OGGETTO: PROGETTO PER IL DECLASSAMENTO DELLA DIGA DI ACCIANO

RELAZIONE TECNICA

IDENTIF.: ELAB.A

01	Maggio 2015	U.T.P.	Ing. Claudia Bocus	Ing. Giuseppe Santini
REV.	DATA	REDATTO	VERIFICATO	APPROVATO

Figura 16 – Sezione longitudinale e planimetria dello scarico di superficie in progetto

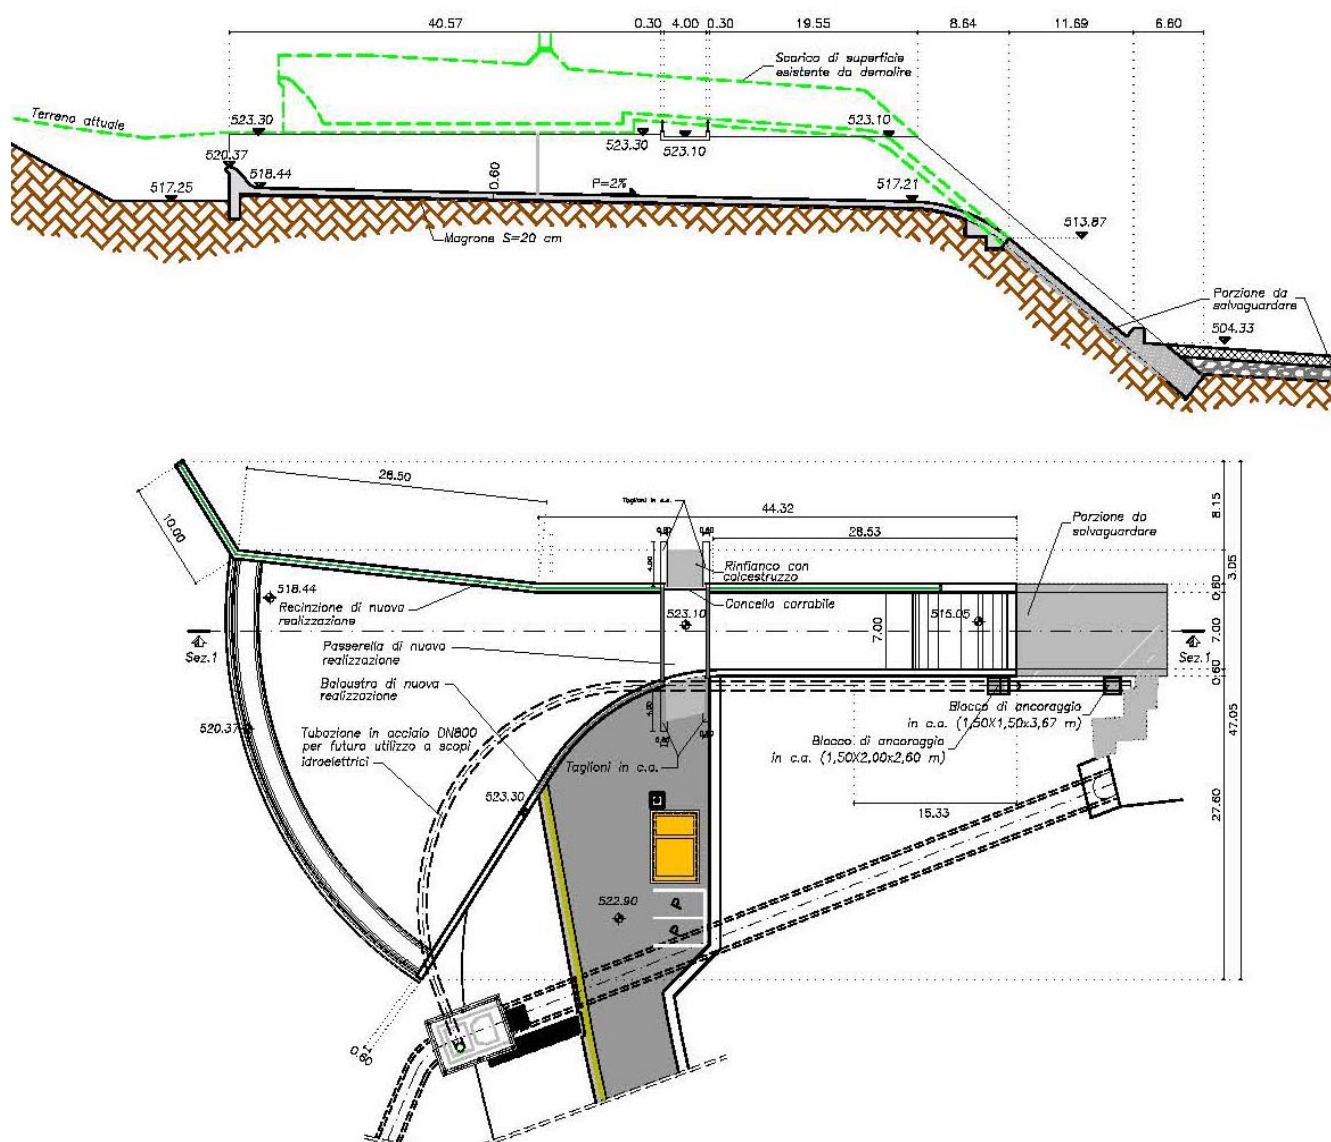
In merito alla configurazione proposta per il nuovo scarico di superficie, questa Divisione ritiene che siano da evitare punti di raccordo delle pareti con linee spezzate e bruschi restringimenti ove potrebbe perdersi le condizioni di moto permanente assunto nel modello numerico utilizzato. In proposito si ritiene che i profili dei muri andatori proposti nel summenzionato modello non siano sufficientemente aderenti alla reale configurazione planimetrica del manufatto. Nella relazione idraulica del progetto non si hanno informazioni in merito al recupero ed alla verifica della funzionalità della vasca di dissipazione al piede dello scivolo che, sebbene rappresentata nelle tavole, non appare evidente nelle foto aeree a corredo del progetto. Sono infine da rivedere l'andamento altimetrico del profilo del canale di scarico (evitando bruschi cambi di pendenza) ed alcune quote topografiche segnalate nelle tavole grafiche.
